最終版

ver3

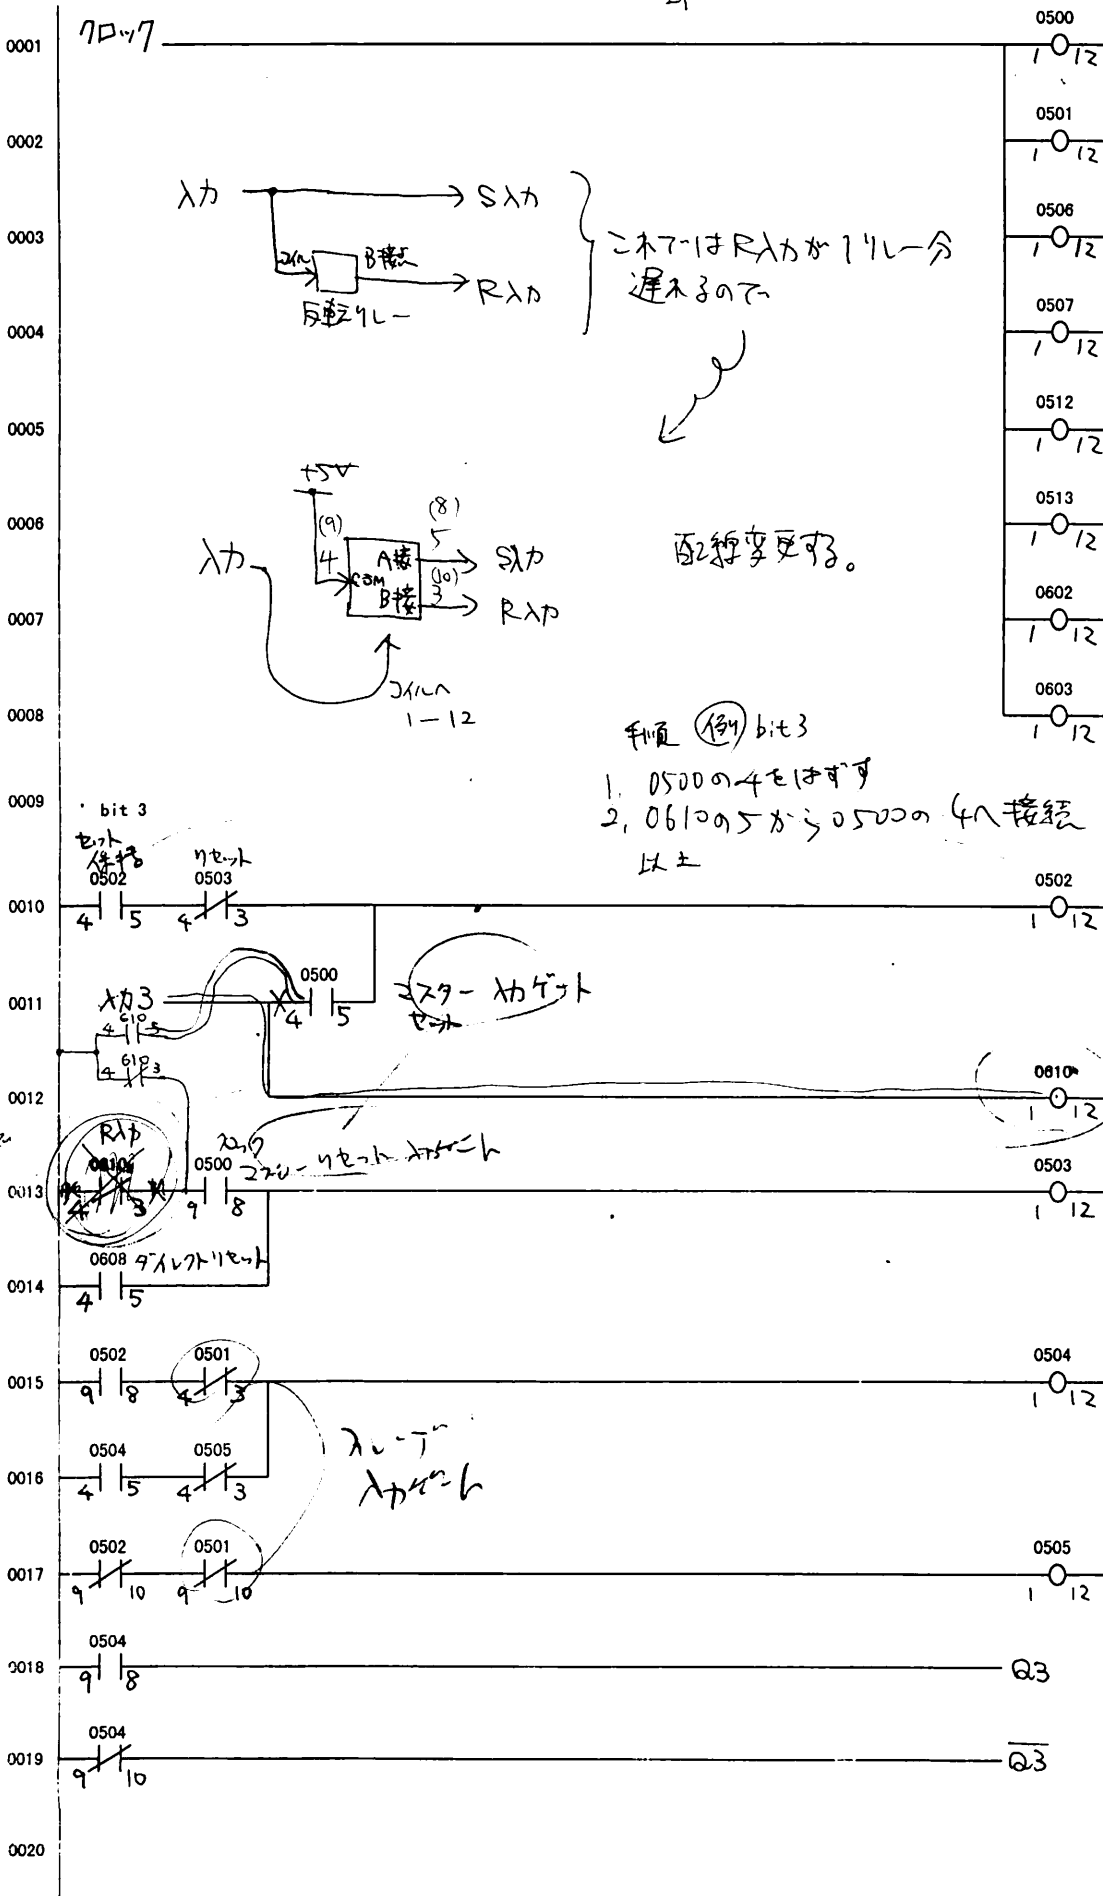
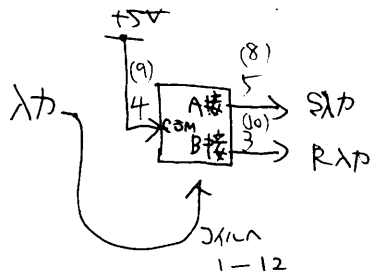
この7-はR入力が1/4分遅れるので

配線変更する。

手順 (19) bit3

- 0500の4をはずす
 - 0610の5から0500の4へ接続
- 以上
